**Anlage 6.3**  
zur Planänderung Nr. 9

**Verlängerung der Regiobahn-Infrastruktur von Mettmann Stadtwald nach Wuppertal-Vohwinkel**

**Planfeststellung**

**Lageplan Fußgängerbrücke Schöllersheide**

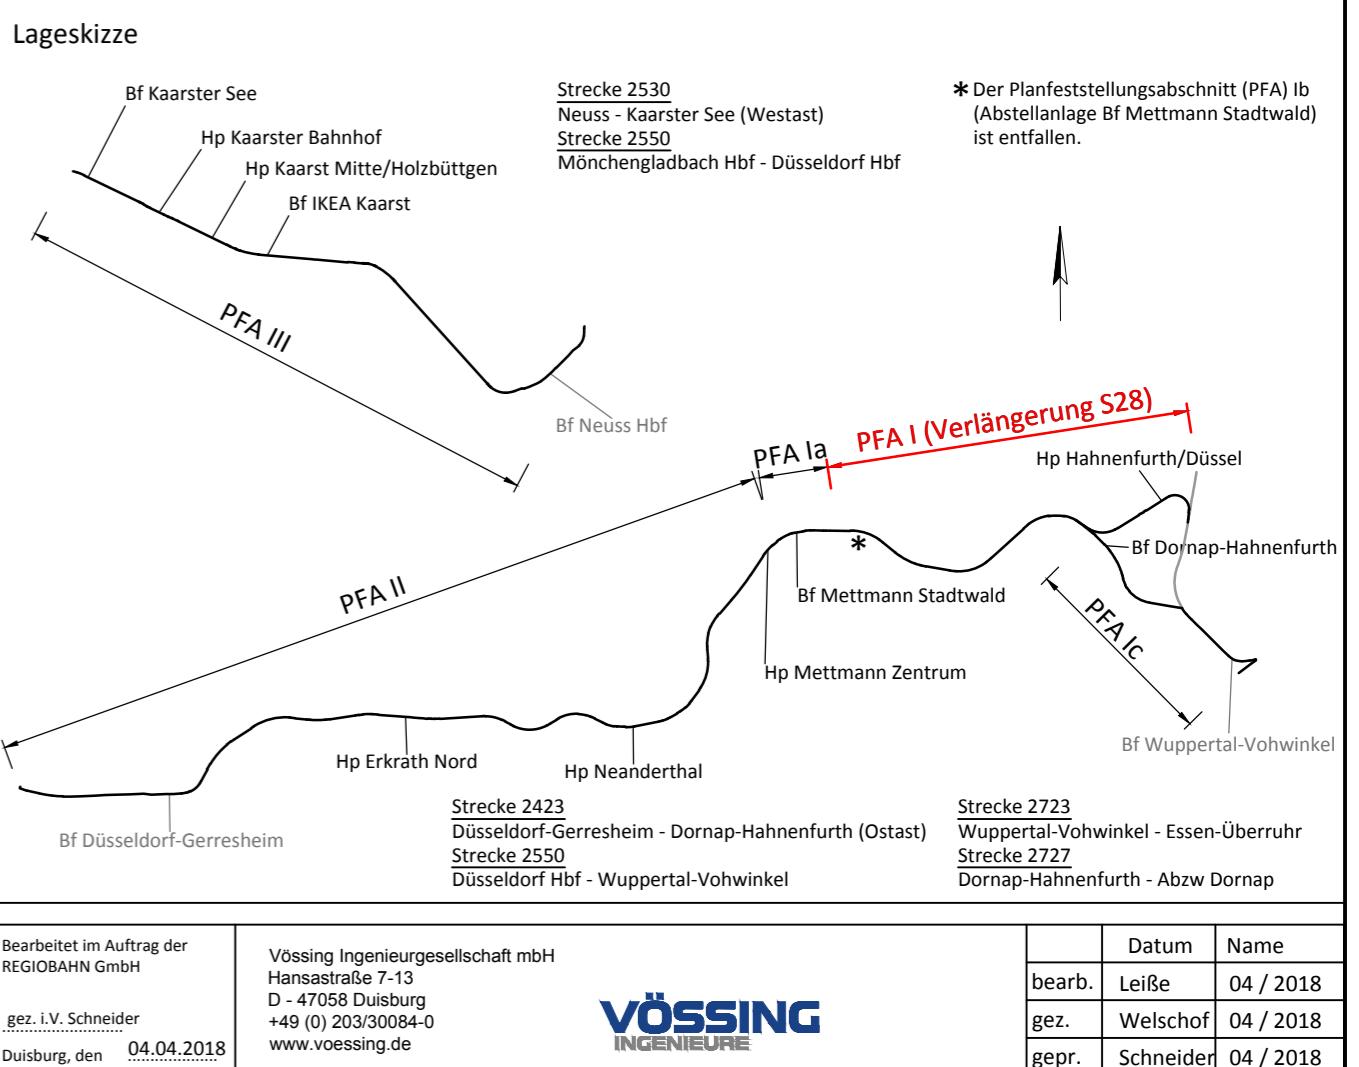
**Anpassung Geh-/Radweg an Anhebung FÜ**
